**Avis de la Mission Régionale d'Autorité environnementale
Nouvelle-Aquitaine sur
le projet des travaux de confortement au droit du tronçon n°3
du système d'endiguement sur la commune de Bègles (33)**

n°MRAe 2023APNA180

dossier P-2023-14765

Localisation du projet : Commune de Bègles (33)
Maître(s) d'ouvrage(s) : Bordeaux Métropole
Avis émis à la demande de l'Autorité décisionnaire : Préfet de la Gironde
En date du : 27/09/2023
Dans le cadre de la procédure d'autorisation :
L'Agence régionale de santé et le préfet de département au titre de ses attributions dans le domaine de l'environnement ayant été consultés.

Figure 8 : Coupe du nouveau muret à construire

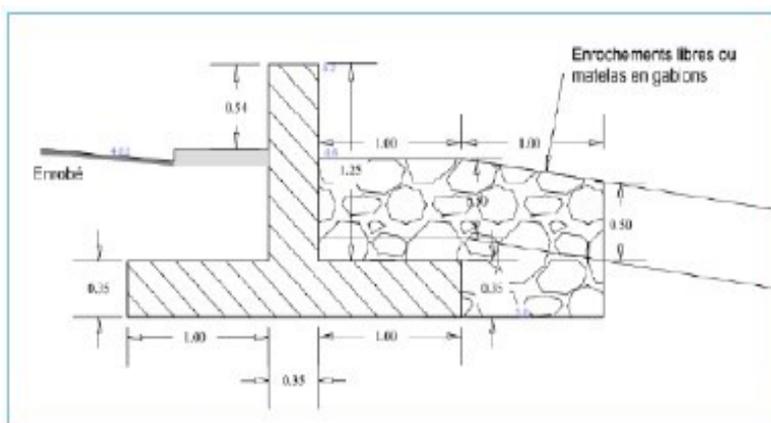
2 Le dossier indique plus précisément : « niveau de la tempête de 2014 – 40 cm, soit un niveau de 4,68 m NGF au marégraphe de Bordeaux ». Il conviendrait que des explications plus claires soient fournies au public sur ces notions. Le public doit pouvoir disposer des éléments de compréhension nécessaires pour appréhender ce projet et les choix effectués qui concernent sa sécurité et le développement de son territoire.

Figure 38 : Profil en long du tronçon n°3 (situation projet et situation actuelle)

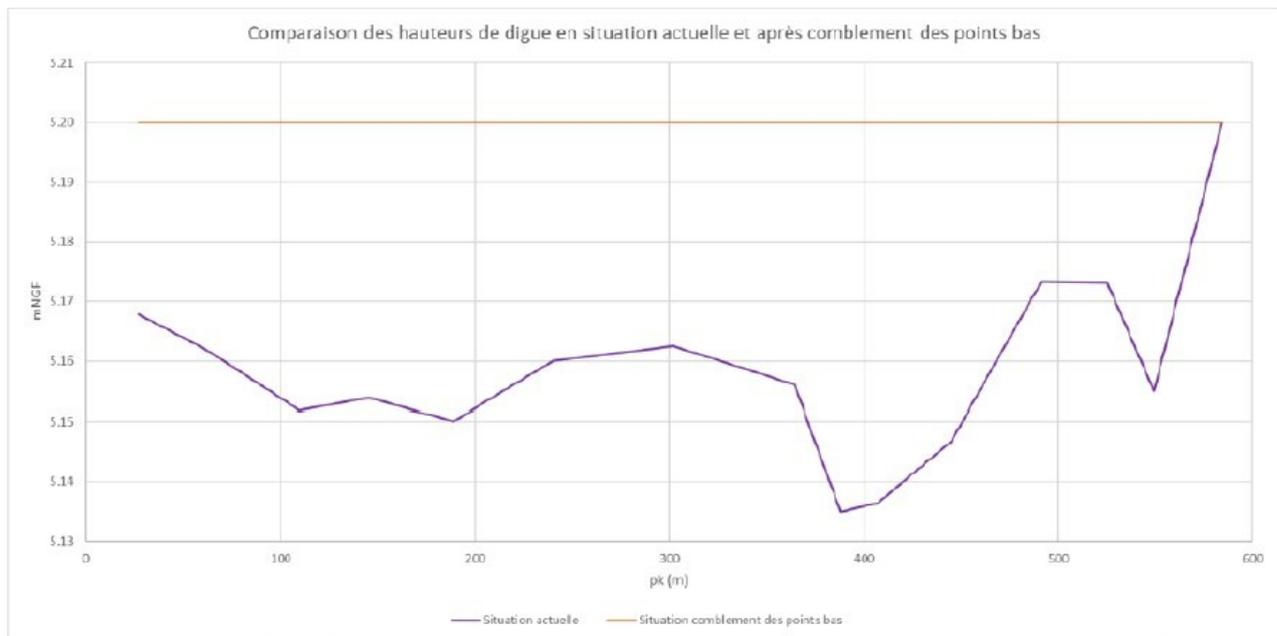
La diminution des cotes d'eau dans la zone protégée après travaux pour l'évènement de référence est inférieure à 1 cm au maximum de la crue. Cet écart très faible s'explique par l'importance des volumes qui seront sur-versés au-dessus du muret de protection pour un évènement du type tempête de 1999 + 20 cm. On observe alors une cote d'inondation de plus de 5,40 m NGF pour une cote d'arase du muret de 5,20 m NGF après comblement des points bas.

Figure 8 : Simulation des débordements pour 1999 + 20, avec et sans digues, ISL 2019 – ref [3] – Utilisation des données RIG

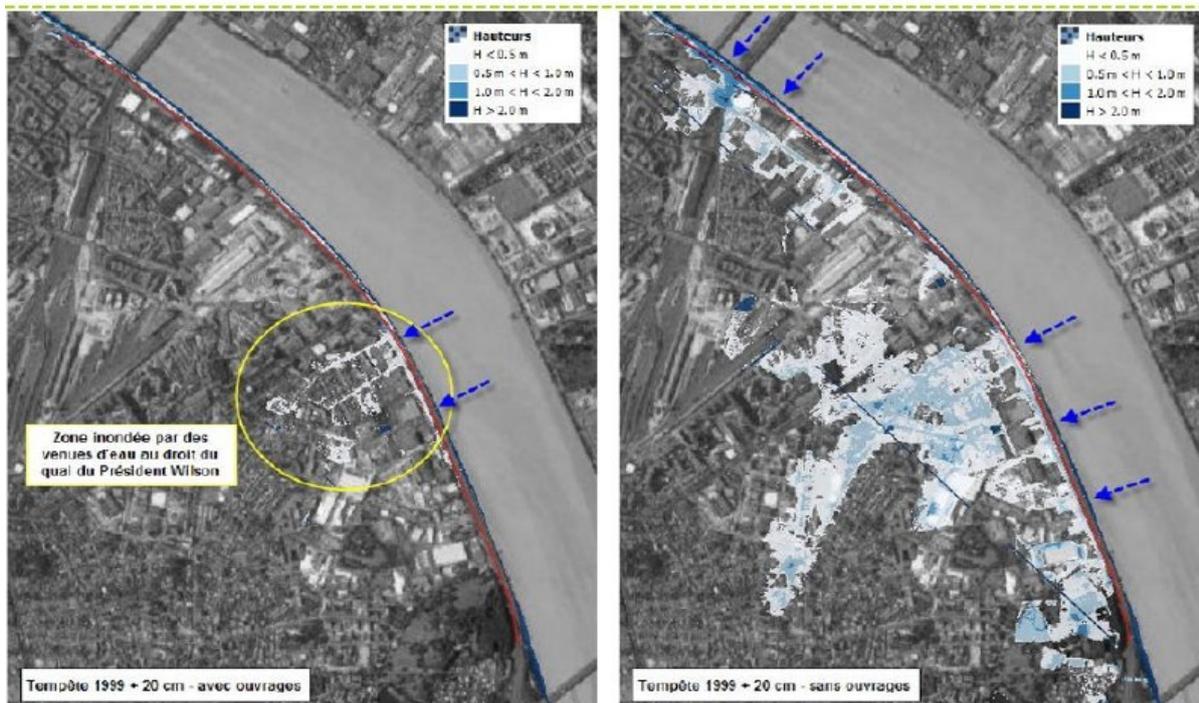
Les caractéristiques générales du système d'endiguement, même si elles ne répondent pas, en termes de protection, au niveau « tempête de 1999 + 20 cm » qui aurait pu être espéré, permettent une amélioration notable des conséquences des débordements, ainsi que l'illustre la figure 8 reprise ci-après.
